**Validierung einer Alternativmethode
zum Nachweis der Emissionsverminderungen
durch Projekte des Typs «Landwirtschaftliche Biogasanlagen»
Überprüfung der Gleichwertigkeit
im Vergleich zur Standardmethode**

| Dokumentversion: | 4.1 |
| Datum: | 23.02.2016 |
| Auftraggeberin | Genossenschaft Ökostrom Schweiz Oberwil 61, 8500 Frauenfeld |

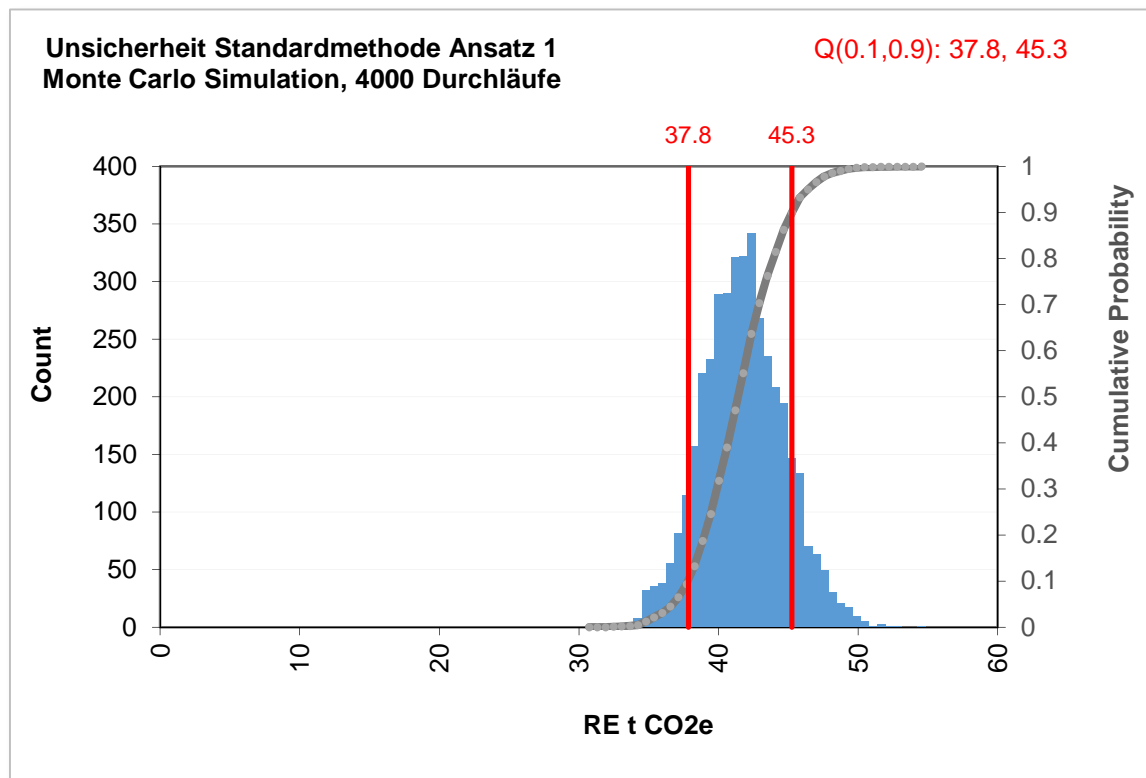
| Parameter, Wert, Unsicherheit | Begründung / Quellen der Unsicherheit |
|--|---|
| Weitere Bemerkung: Es wird angenommen, dass ein beträchtlicher Monitoringaufwand betrieben wird, um die entsprechenden Messungen mit der grösstmöglichen Genauigkeit vorzunehmen! | |

Berechnung nach Standardmethode, Ansatz 2:

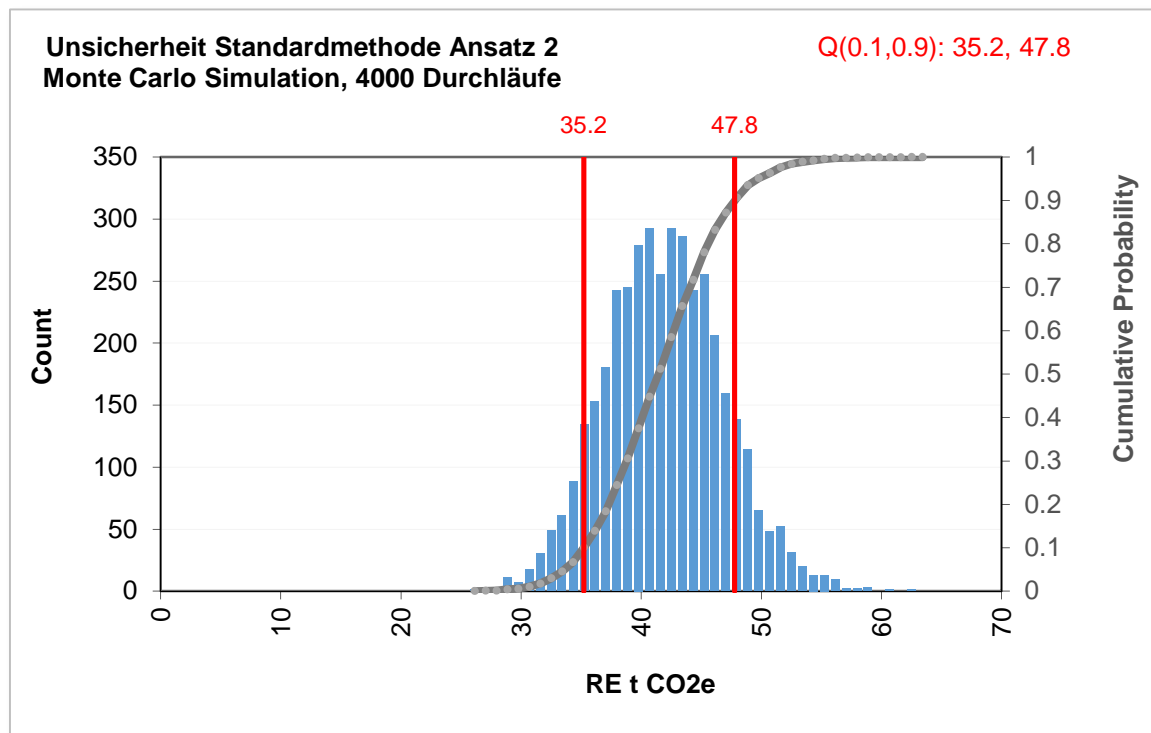
| Parameter, Wert, Unsicherheit | Begründung / Quellen der Unsicherheit |
|---|---|
| Weitere Bemerkung: Die Parameter sind nicht nur mit erheblichen Unsicherheiten behaftet, sondern auch "weiche" Parameter in dem Sinne, dass sie schwierig zu belegen sind und deshalb für Manipulationen zu Gunsten eines Projektbetreibers anfällig sind. | |

Berechnung nach neuer KF-Methode:

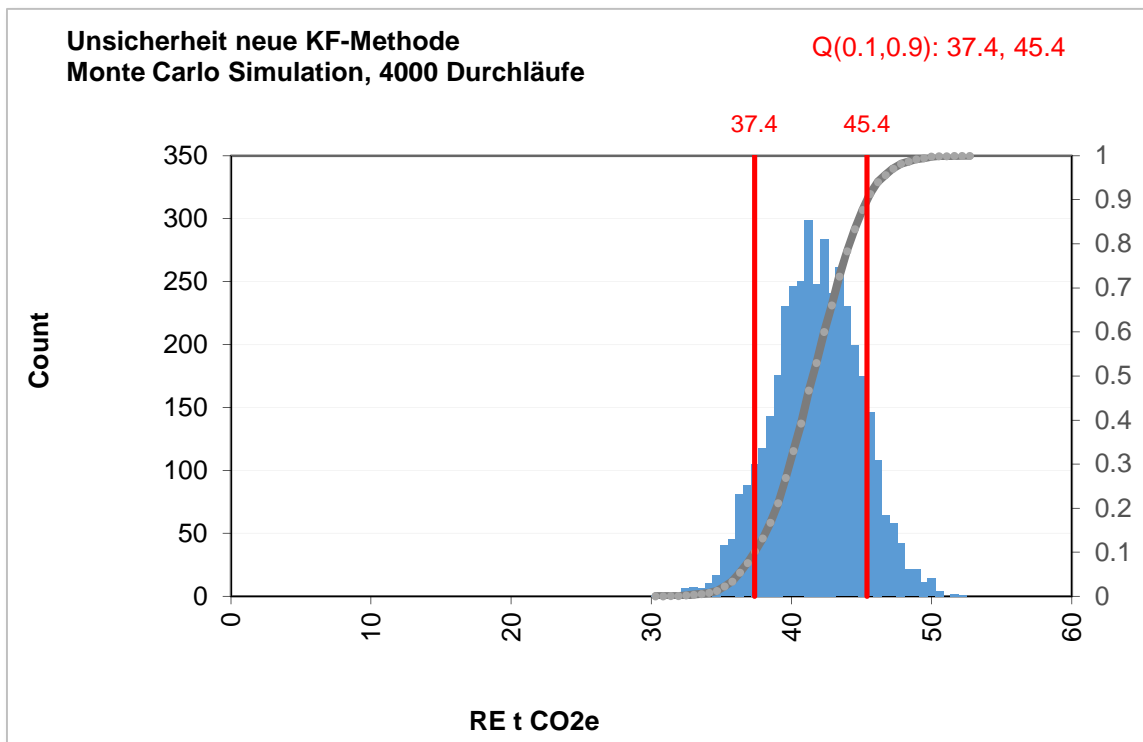
Das Modell ist vereinfacht. In Wirklichkeit sind es pro Biogasanlage 5 - 10 Hofdüngerarten, wobei die Rindergülle weitaus die wichtigste ist, und etwa 10 - 20 Co-Substratkategorien. Die Grundcharakteristik wird aber gut abgebildet. Sichtbar wird, dass die Unsicherheit insgesamt kleiner wird als die Unsicherheit des Parameters "M_Gülle,y", weil dieser Parameter nicht Hauptparameter für die Berechnung der Emissionsreduktionen ist.

| CAR 16 | | Erledigt | JA |
|---|---|----------|----|
| CAR 17 | | Erledigt | JA |

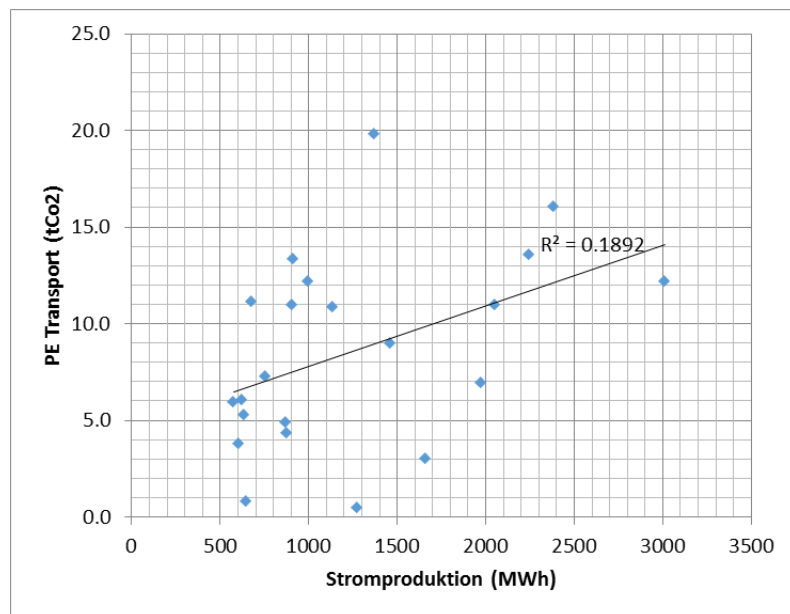
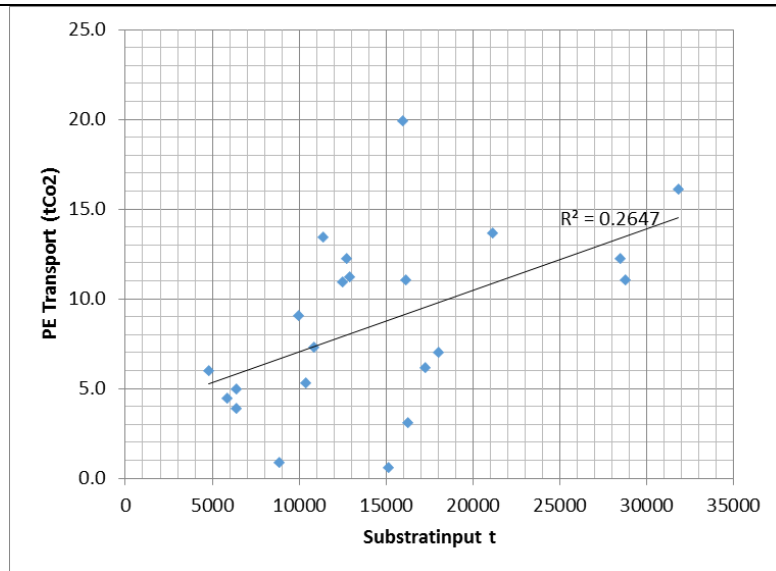
| CAR 16 | | Erledigt | JA |
|---|---|----------|----|
| <p>a) Falls der Pauschalansatz als Option zur Abschätzung der Transportemissionen beibehalten werden soll, ist dazu</p> <ol style="list-style-type: none"> 1. eine geeignete Bezugsgrösse zu wählen, die eine ausreichende Korrelation zu den Transporten aufweist (z.B. Masse der mit Fahrzeugen transportierten Substrate) 2. das Modell so konservativ zu wählen, dass die Transportemissionen für 90% der üblichen Biogasanlagen nicht unterschätzt werden. <p>Die entsprechende Datengrundlage ist unter Berücksichtigung der Fragen in CR 2 zu ergänzen.</p> <p>b) Option Für den Parameter $F_{CON-i,y}$ ist die Quelle anzugeben.</p> | | | |
| <p>Evaluation der Antwort und definitive Korrekturforderung:</p> <p>a) Die Bruttostromproduktion ist genauso wenig eine geeignete Grösse, da sie sogar noch weniger mit den Transportemissionen korreliert ist als die Referenzemissionen ($R^2 = .0.189$).</p> | | | |

Der Validierer sieht angesichts dieser Umstände kein Potential für eine angemessene Pauschalabschätzung der Transportemissionen aus Parametern, ausser dieser würde so konservativ angesetzt, dass die Transportemissionen für 90% der üblichen Biogasanlagen nicht unterschätzt werden. Aufgrund der präsentierten Daten müsste der Pauschalfaktor ██████% der Referenzemissionen betragen. Der Validierer empfiehlt aber, auf eine solche Pauschalisierung der Transportemissionen ganz zu verzichten und die Ermittlung der Transportemissionen ganz auf die zwei Optionen gemäss Standardmethode abzustützen.

b) Da die Standardmethode in der finalen Version 2 vom Oktober 2015 auch eine Möglichkeit zur Ermittlung der Transportemissionen nach Fahrdistanz enthält, besteht kein Grund mehr für eine Abweichung. Es ist die Formel (8) der Standardmethode mit dem Emissionsfaktor von 0.43 kg CO₂/km zu verwenden.

| CAR 16 | | Erledigt | JA |
|---|---|----------|----|
| <p>Antwort des Projekteigners:</p> <p>a) Der Projekteigner schliesst sich der Ansicht des Validierers an, dass eine Referenzierung an den Baseline-Emissionen nicht der beste Ansatz ist, da auch sehr grosse methanvermeidende Biogasanlagen geringe TP-Emissionen haben können. Der Projekteigner schlägt vor, die TP-Emissionen neu an der Bruttostromproduktion zu referenzieren, da generell gilt, dass BGAs mit höherer Strom-/Gasproduktion grösser sind und mehr Substrate (v.a. eben Co-Substrate) brauchen. Daher kann vereinfachend davon ausgegangen werden, dass diese BGAs auch mehr Transporte (auch v.a. Co-Substrat-Transporte) generieren. Vorteil dieser Referenzierung ist, dass der Parameter Bruttostromproduktion sowieso immer aufgenommen wird. Vgl. auch Ausführungen und Dokumentationen in CR2.</p> <p>b) Der Parameter $F_{CON-i,y}$ ist nun in der Tabelle Annex II aufgeführt (aktuelle Werte 2015: Dieserverbrauch LKW = 30lt/100km und Dieserverbrauch Transporter = 15.3lt/100km). Die Berechnungsgrundlagen und Quellen sind dem Validierer via Email zugestellt worden.</p> | | | |
